## **Informe Consolidado de Solicitud de Aclaraciones, Rectificaciones y/o Ampliaciones al Estudio de Impacto Ambiental del Proyecto "Planta de Tratamiento de Aguas Servidas Boca de Rapel"**

Nombre del Titular : ESSBIO S.A.  
Nombre del Representante Legal : Jorge Ignacio Miranda Contador  
Dirección : Avenida Arturo Prat 199, Torre B, piso 15

El presente Informe Consolidado de Solicitud de Aclaraciones, Rectificaciones o Ampliaciones al Estudio de Impacto Ambiental del proyecto "Planta de Tratamiento de Aguas Servidas Boca de Rapel", contiene las observaciones generadas en virtud de la revisión del Estudio de Impacto Ambiental.

Gráfico 1 serie tiempo impactos por olor en receptor (Imagen referencial)

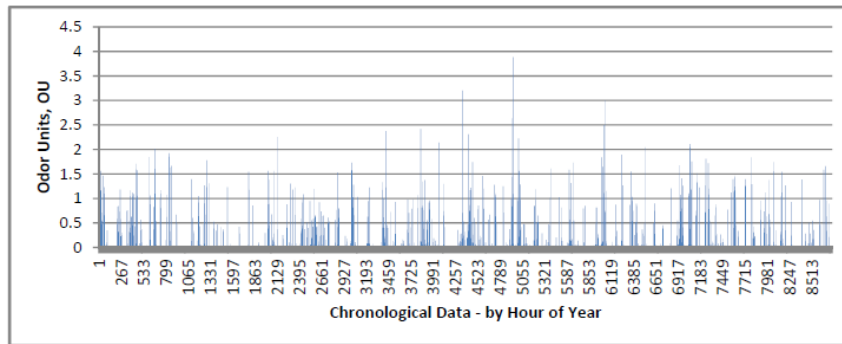
Se deberá presentar la menos en los 3 receptores más afectados por las emisiones de olor del proyecto un gráfico de impacto de olor (concentración horaria de olor horario)

Gráfico 2 serie tiempo ordenada de impacto por olor en receptor (Imagen referencial)

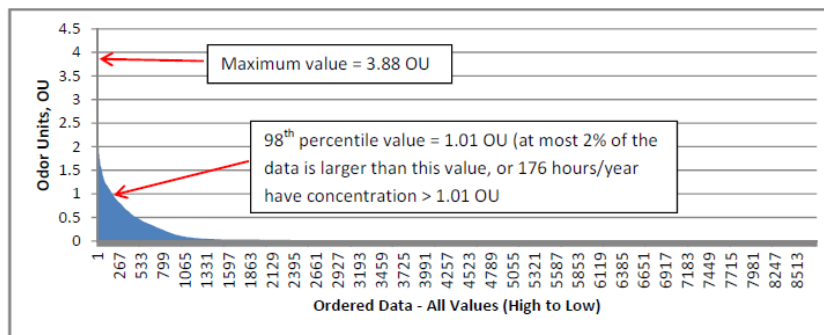
2. Serie de tiempo ordenada de impactos por olor en receptor

Gráfico 3 de serie tiempo ordenada del porcentaje de tiempo que la normativa nacional o de referencia internacional permite la superación del umbral de molestia por olor (ejemplo 2% del Percentil 98). (Imagen referencial)

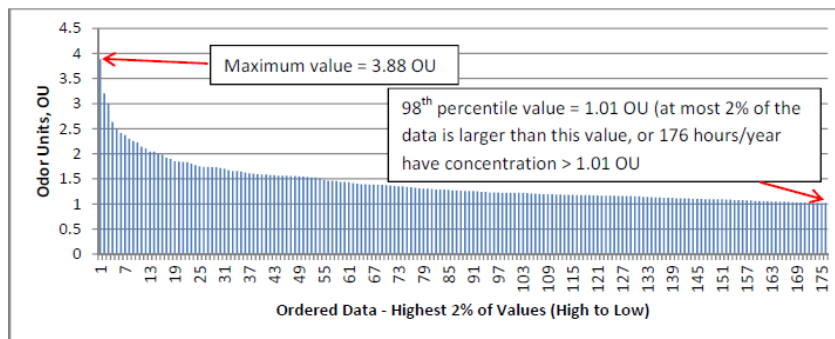
3. Serie de tiempo ordenada de impactos por olor en receptor del porcentaje de tiempo que la normativa nacional o de referencia internacional permite la superación del umbral de molestia por olor (ejemplo 2% del Percentil 98).

Gráfico 5 de frecuencia simulada de direcciones del viento seleccionadas y variación diaria media de la velocidad del viento a 10 m sobre el suelo en el sitio de operación (Imagen referencial).

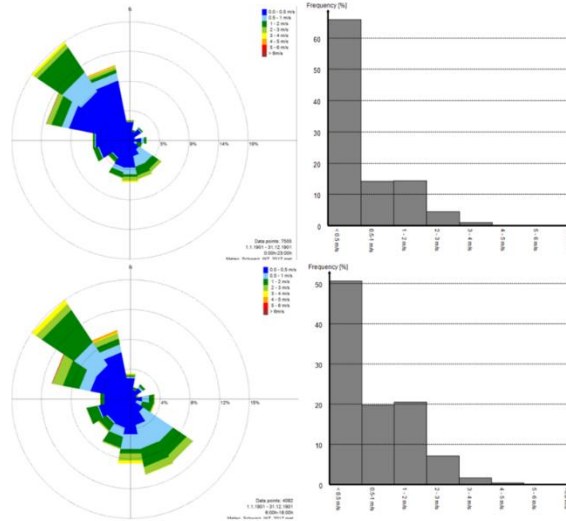
4. Gráfico de rosas de los vientos meteorología modelada y de frecuencia simulada de direcciones del viento seleccionadas

### Imagen Referencia de isolínea de concentraciones y receptores evaluados

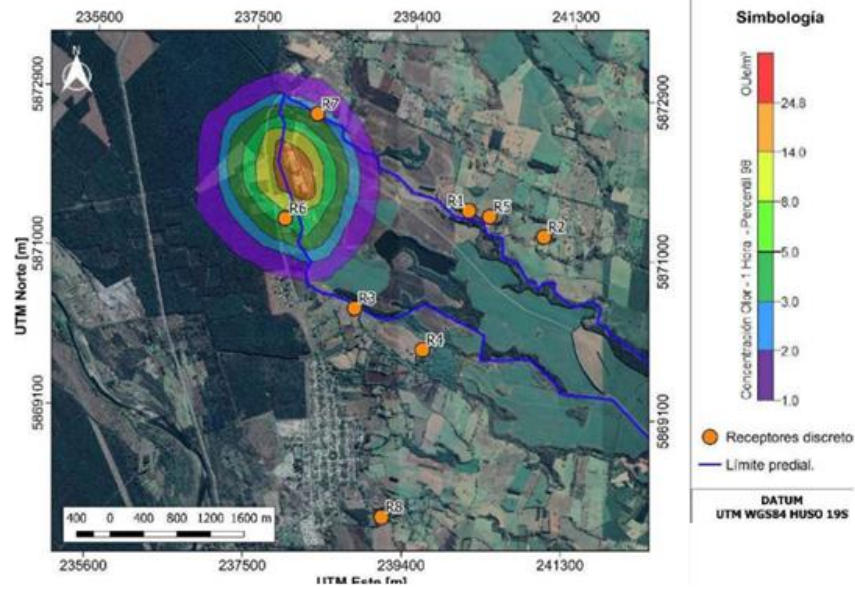
Adicionalmente, es importante que en cada figura o kmz presentado, se identifiquen cada uno de los receptores evaluados, se debe considerar que la figura o kmz que se presente corresponda a la información más actualizada posible. En la siguiente imagen, se muestra un ejemplo de lo requerido:

Para las cartografías o imágenes que se presenten, es preferible incluir una leyenda que detalle el escenario, el modelo utilizado, los criterios adoptados, el tiempo promedio, el percentil y el autor.
